Modulo per la presentazione delle osservazioni per i piani/programmi/progetti sottoposti a procedimenti di valutazione ambientale di competenza statale

Il Sottoscritto Tiziano Carducci, presidente FIAB Firenze Ciclabile APS

ID: 9900 Aeroporto di Firenze. Project review del Piano di Sviluppo Aeroportuale al 2035

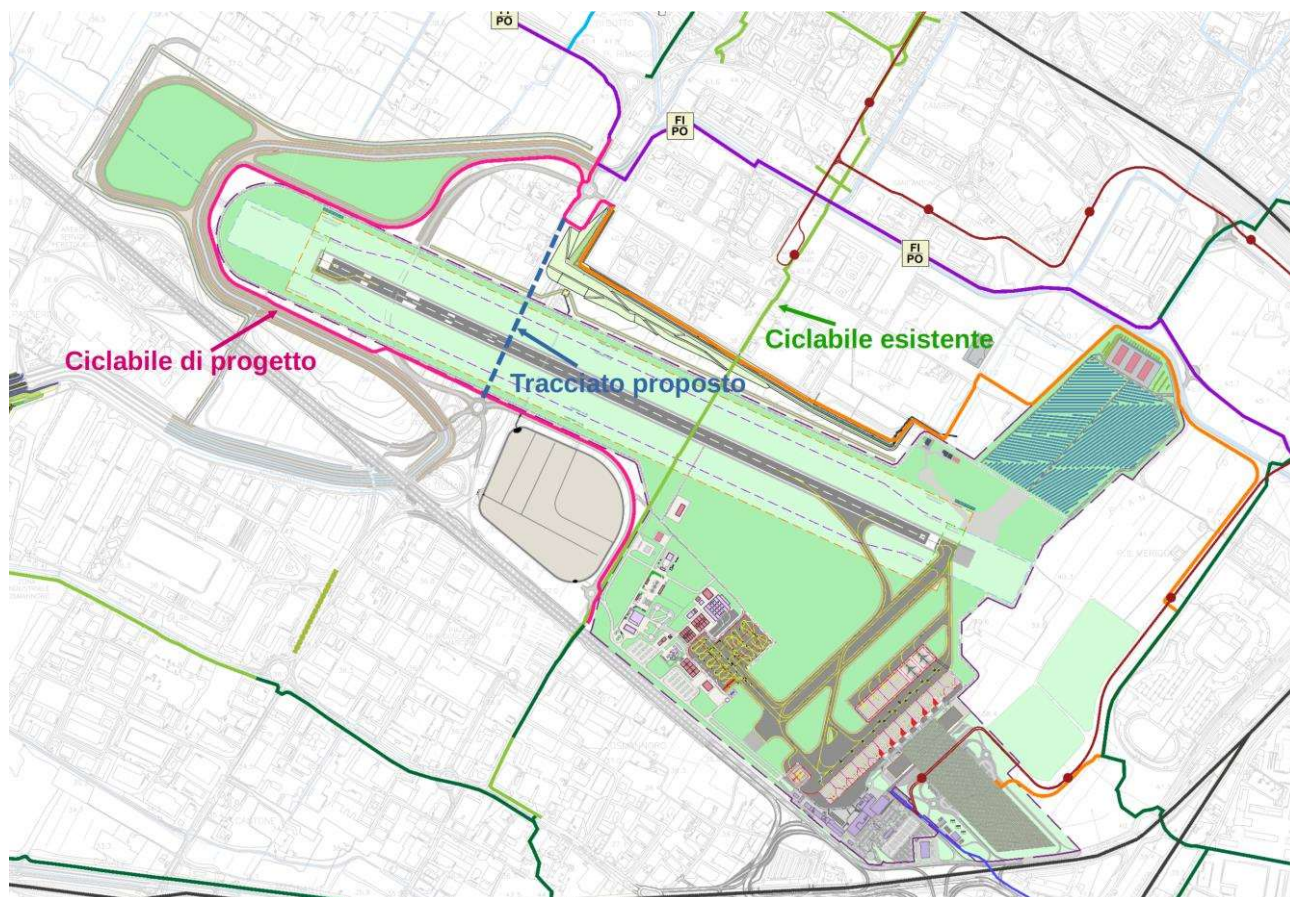
La rotazione della pista dell'aeroporto di Firenze ha fra le sue conseguenze la interruzione di via dell'Osmannoro e della pista ciclabile lungo la direttrice di Via Dei Giunchi e il sovrappasso dell'Autostrada A11 tra Sesto Fiorentino e il Polo Scientifico, verso il centro di Firenze attraverso le Cascine e verso Campi Bisenzio. Questa ultima costituisce l'unico e più importante collegamento ciclabile tra i 3 centri urbani.

Le soluzioni indicate nella procedura per ricollegare queste importanti vie di comunicazione comportano allungamenti di percorso sostanziali, che obbligano nel caso dei mezzi a motore ad un maggiore uso di energia o carburante con le ovvie conseguenze ambientali provocate dalle maggiori emissioni dirette e indirette di inquinanti e polveri sottili. Il nuovo tracciato è lungo circa 1300 m. rispetto agli 800 originari.

Nel caso della mobilità ciclabile, la situazione è molto peggiore in quanto il percorso alternativo previsto è lungo circa 4200 m, contro i 1300 m di quello attuale, una distanza addirittura incompatibile con un utilizzo di questi mezzi a impatto nullo sull'ambiente che ne scoraggerà l'uso per gli spostamenti casa-lavoro nelle direttrici interessate. Ciò contribuirà pertanto all'aumento ulteriore dell'inquinamento ambientale, contro tutte le buone pratiche indicate verso l'incentivazione di modalità di spostamenti sostenibili.

Pur apprezzando la creazione dell'asse ciclabile sul lato Est che darebbe finalmente un accesso sicuro alla struttura aeroportuale anche in bicicletta, come abbiamo suggerito in osservazioni presentate per le precedenti versioni del progetto, rimaniamo determinati a chiedere la modifica del progetto come indicato nella pianta seguente, ricavata elaborando il documento FLR-MPL-PSA-GEN3-016-RC-PL_Ret Cic SistMob.

In pratica proponiamo di rendere più rettilineo il sottoattraversamento automobilistico, affiancando ad esso percorsi ciclabili e pedonali in sede propria in posizione rialzata rispetto alla carreggiata per i mezzi a motore.

Questo percorso sarebbe lungo circa 2500 m rispetto al tracciato previsto attualmente (e comunque più lungo di quello attuale di circa 1200 m per i soli ciclisti) e darebbe qualche possibilità di mantenere fruibile questo asse di trasferimento, altrimenti destinato ad essere di fatto interrotto per la lunghezza eccessiva del periplo attorno all'aeroporto, contro cui ci eravamo già espressi in precedenza.
